# **Nota van Beantwoording**

## **zienswijzen**

### ***Omgevingsvisie Huisduinen***

### Nieuwe mensvriendelijke strandtoegang (Via de hieronder dik gestippelde lijn).

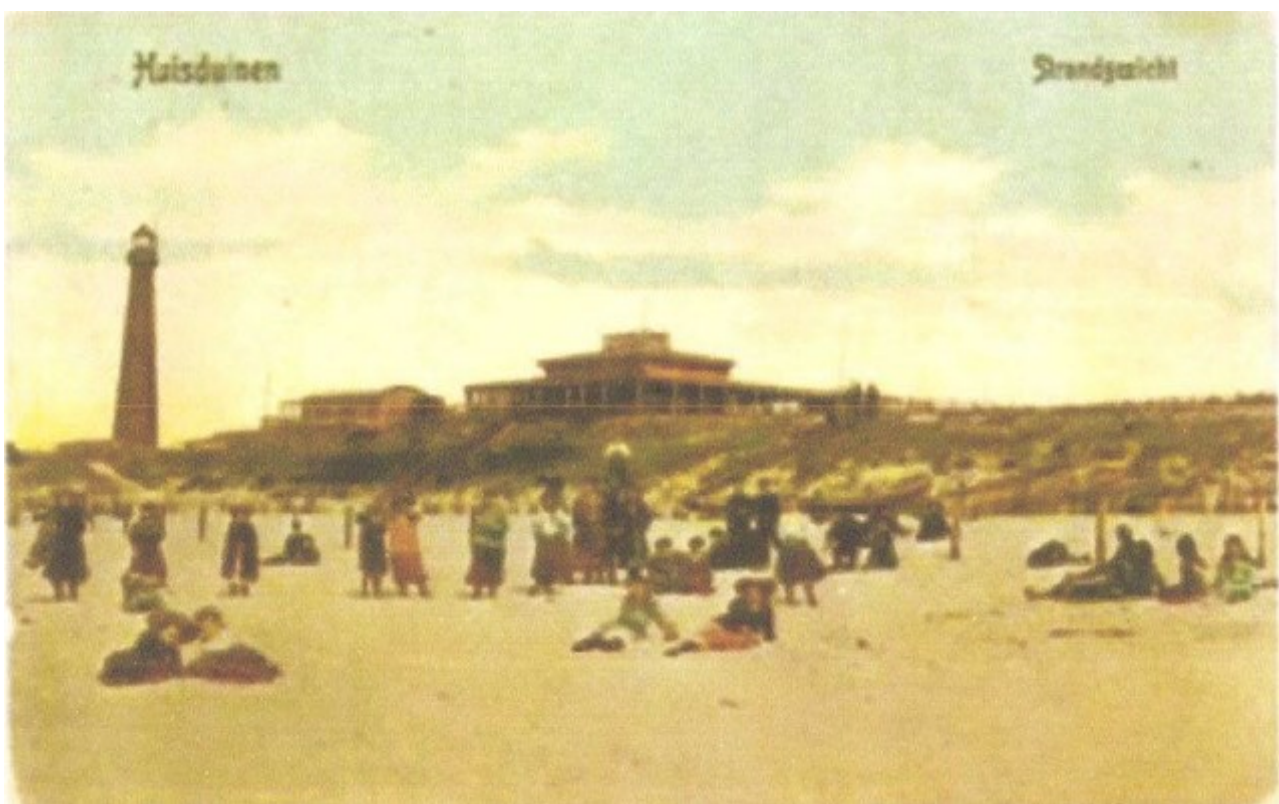
Op de volgende bladzijde vindt u het aangepast kaartje uit mijn voorstel van 19 november 2017. Het daarin toen al voorgestelde korte duinpad, was op zich al nuttig, maar zal helemaal goed van pas komen als de nieuwe parkeerplaats aan de Tillenhof doorgaat, want men moet er niet aan denken dat men met kleine kinderen, strandwagentjes e.d., eerst vanaf deze nieuwe parkeerplaats, alle trappen naar het Admiraal Verheullplein op moet en daarna weer omlaag naar het strand.

Het kaartje hiernaast laat zien dat het strand van Huisduinen zowel vanaf het Dorpsplein, als vanaf het nieuwe parkeerterrein aan de Tillenhof eenvoudig bereikbaar wordt als er een nieuwe strandtoegang wordt aangelegd via een hoekje Grafelijkheidsduinen. Het begin en het einde van de verharding van dit duinpad zijn trouwens al in de duinen aanwezig, maar zijn nu afgesloten.

Sinds de overdracht van de strandopgangen aan de Gemeente, wordt getracht om het asfalttalud (zie kaartje) onder te laten stuiven, terwijl vóór deze overdracht het talud nog van tijd tot tijd werd aangeveegd door het Hoogheemraadschap. Het ooggetuigenverslag dat u op 7 december 2017 ontving, toont aan dat deze onderstuifplannen mislukt zijn en dat hier nog als vanouds gefietst kan worden; Met foto's kan aangetoond worden dat dit ook na de recente stormen nog steeds het geval is. Overigens betreft ons voorstel alleen het stuk pad tussen de Tillenhof en de Grafelijkheidsweg.

We danken de indiener voor zijn voorstel. De gemeente staat in nauw contact met Hoogheemraadschap Hollands Noorderkwartier rondom de proef met het natuurlijk opstuiven van de dijk bij Huisduinen. Dit gaat om een meerjarig experiment, waarvan de definitieve resultaten pas over enkele jaren te verwachten zijn. In het overleg rondom dit experiment staat de toegankelijkheid van het strand op de agenda, waarbij ook Landschap Noord-Holland als beheerder van de Grafelijkheidsduinen een belangrijke rol speelt. Wat betreft uw voorstel tot het toevoegen van paden: in het algemeen geldt in ieder geval dat bij het toevoegen van nieuwe paden, hoe klein deze toevoeging ook is, er aan verschillende nationale en Europese regels voldaan moet worden. Uw voorstel zal als een van de opties worden meegenomen naar het regulier overleg met deze partijen en, afhankelijk van het draagvlak, verder onderzocht worden.
